## Verlag huishoudelijke elektrische installatie op laagspanning en zeer lage spanning

Referentie: <b>009-20260423-02</b>	Datum controle: <b>23/04/2026</b>
Keurder: <b>009</b>

Eigenaar: <b>Onbekend</b>	EAN-code: <b>541448820055317656</b>
Adres installatie: <b>Avenue Van Sever 92 bus 22, 1970 - Wezembeek-Oppem</b>	Nummer teller(s): <b>1sag3100554813</b>
	Distributienetbeheerder installatie: <b>Fluvius</b>
Datum uitvoering installatie:	<input checked="" type="checkbox"/> Vóór 01/10/1981 <input type="checkbox"/> Tussen 01/10/1981 en 01/06/2020 <input type="checkbox"/> Vanaf 01/06/2020
Type:	<input checked="" type="checkbox"/> Wooneenheid <input type="checkbox"/> Niet-huishoudelijk <input type="checkbox"/> PV <input type="checkbox"/> Batterij <input type="checkbox"/> Laadpaal

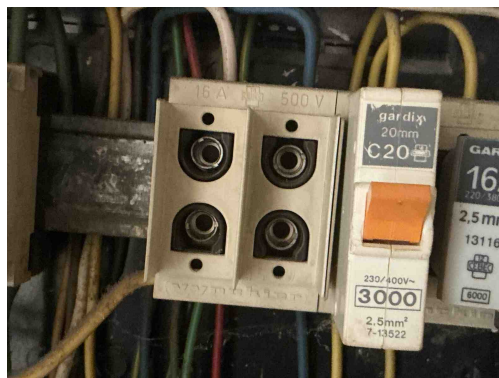
**B17** - De voedingsspanning is niet op elk bord vermeld (Boek 1: 3.1.3.3).

**B29** - Het elektrisch verdeelbord in een huishoudelijke ruimte is niet voorzien van een deur (Boek1: 5.3.5.1).

**D03** - Er is geen differentieelstroominrichting van maximum 300 mA geplaatst in het begin van de elektrische installatie van een residentieel geheel (incl. in de gemeenschappelijke delen) (Boek 1: 4.2.4.3, 4.2.4.4).

**D05** - Er is geen ondergeschikte differentieelstroominrichting van maximum 30 mA geplaatst voor de beveiliging van de ruimte(n) die een badkuip en/of douche bevatten (Boek 1: 4.2.4.3).

**D26** - Er is geen ondergeschikte differentieelstroominrichting van maximum 30 mA geplaatst voor de beveiliging van wasmachine/afwasmachine/droogkast (Boek 1: 4.2.4.3.b).

**B32** - Het elektrisch verdeelbord in een huishoudelijke ruimte voldoet niet aan de materiaal vereiste, o.a onbrandbaar, niet-hygroscopisch materiaal gemaakt zijn dat een voldoende mechanische weerstand biedt (Boek1: 5.3.5.1).

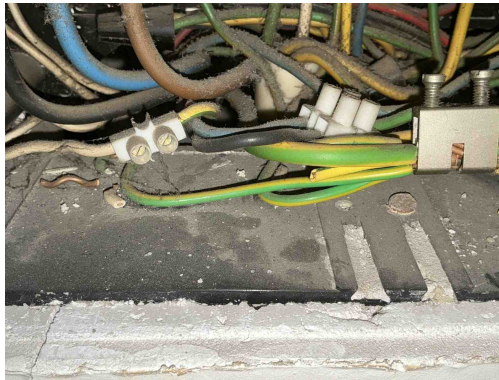
**B30** - De houder van de beveiliging in een huishoudelijke ruimte is niet voorzien van aangepaste kalibreerelementen (Boek1: 5.3.5.5).

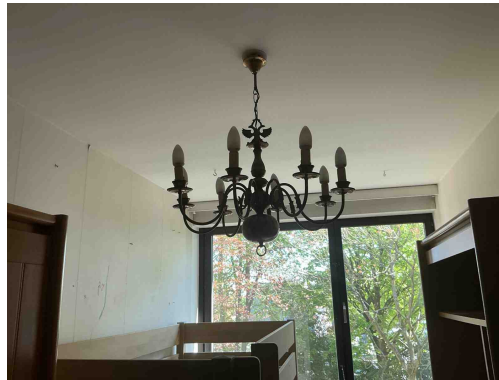
**C35** - Er zijn doorverbindingen gemaakt met lusterklemmen; er kon niet aangetoond worden dat deze klemmen geschikt zijn voor de aanwezige spanning, stroom en draadsectie en dat ze "CE" zijn (Boek 1: 1.4.2.1.).

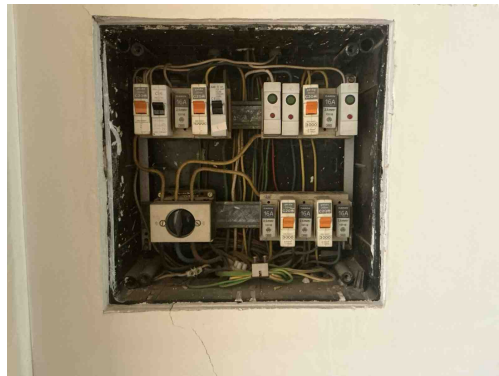
Klasse 0 is verboden

*Opmerking: Slaapkamer, living, gang*

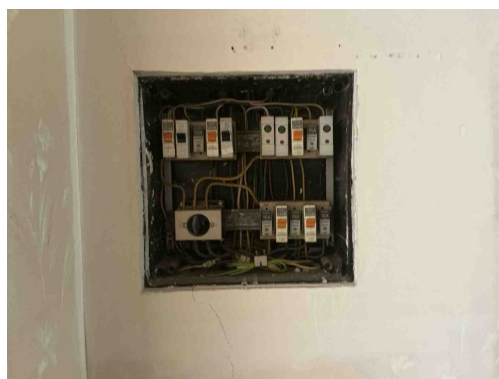
**A20** - Er bevindt zich een contactdoos zonder beschermingsgeleider in de elektrische installatie. Deze is niet geplaatst achter een differentieelstroombeschermingsinrichting met grote (max. 30mA) of zeer grote (max. 10mA) gevoeligheid.

*Opmerking: Living,*
